**СОЕДИНЕНИЯ ТРУБОПРОВОДОВ  
РЕЗЬБОВЫЕ. КОРПУСНЫЕ ДЕТАЛИ**

СОЕДИНЕНИЯ ТРУБОПРОВОДОВ РЕЗЬБОВЫЕ.  
ШТУЦЕРА ПРОХОДНЫЕ

Threaded pipeline connections  
Passage unions.  
Construction and dimensionsГОСТ  
21856—78\*

**Изменение № 3 ГОСТ 21856—78 Соединения трубопроводов резьбовые. Штуцера проходные. Конструкция и размеры**

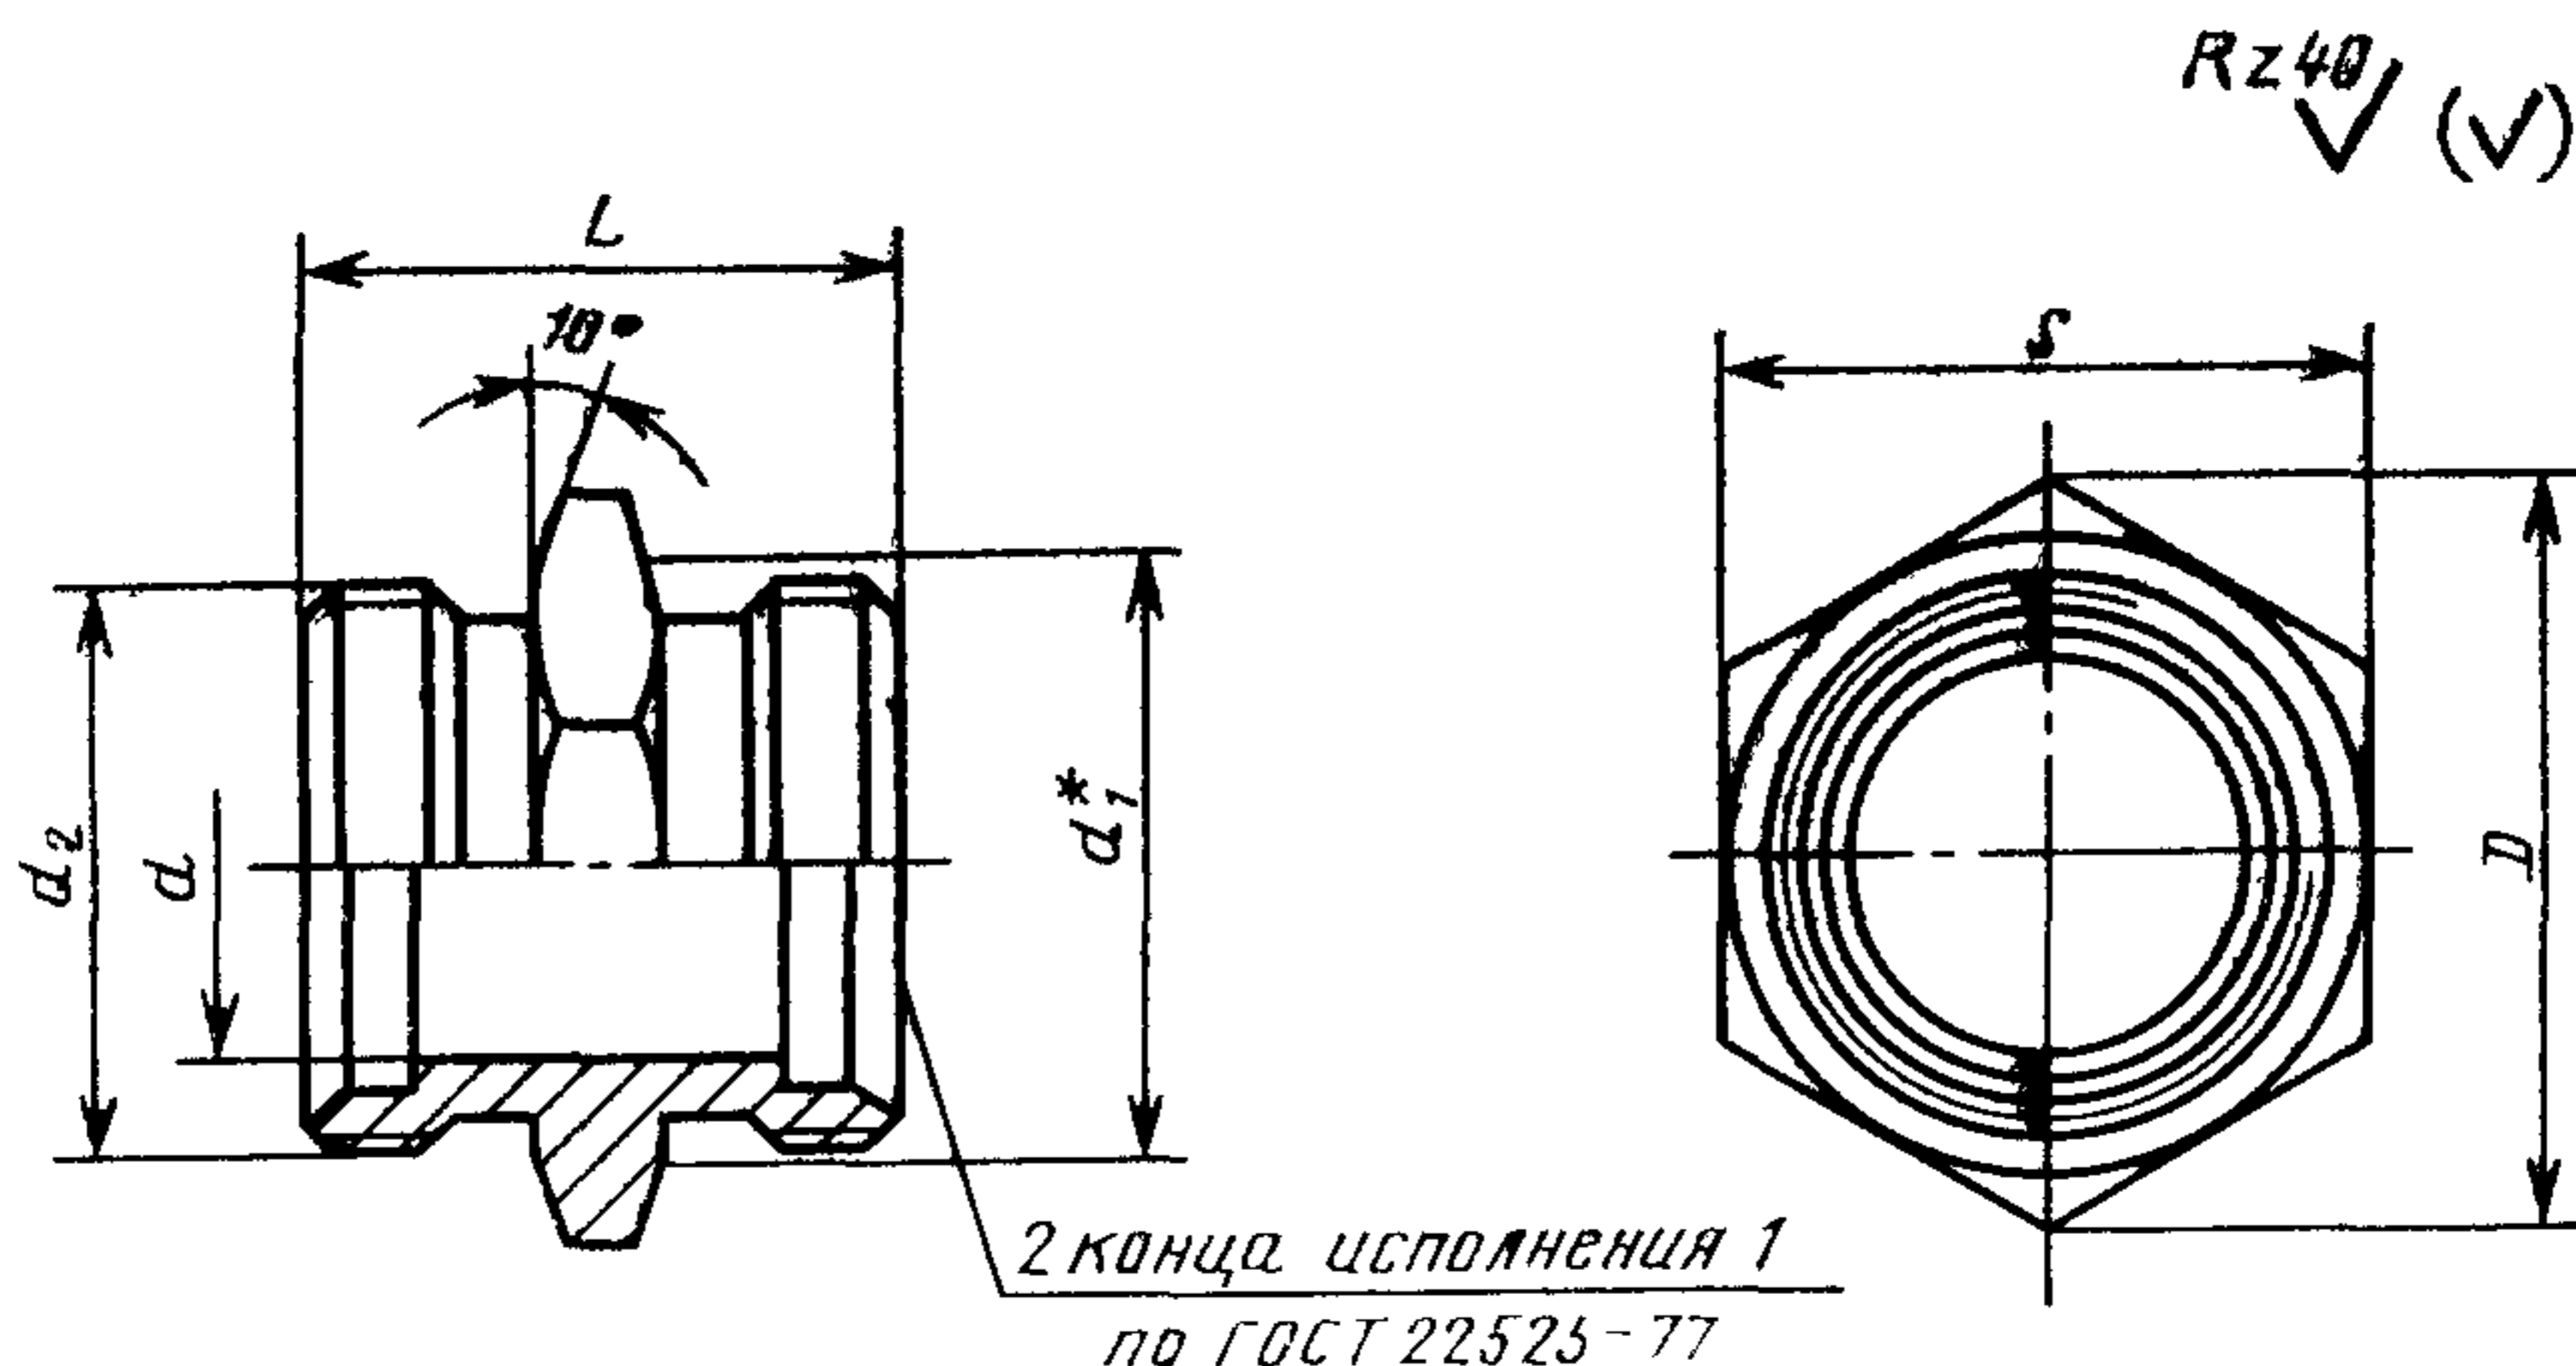
Пункт 2. Чертеж. Заменить значение шероховатости:  $Rz40$  на 12,5; таблица. Графа «Наружный диаметр трубы  $D_n$ ». Для группы 2 заменить значения. 16 на (16); 34 на (34);

Пункт 2. Чертеж. Заменить значение:  $10^\circ$  на  $10^\circ \text{ max}$ ;
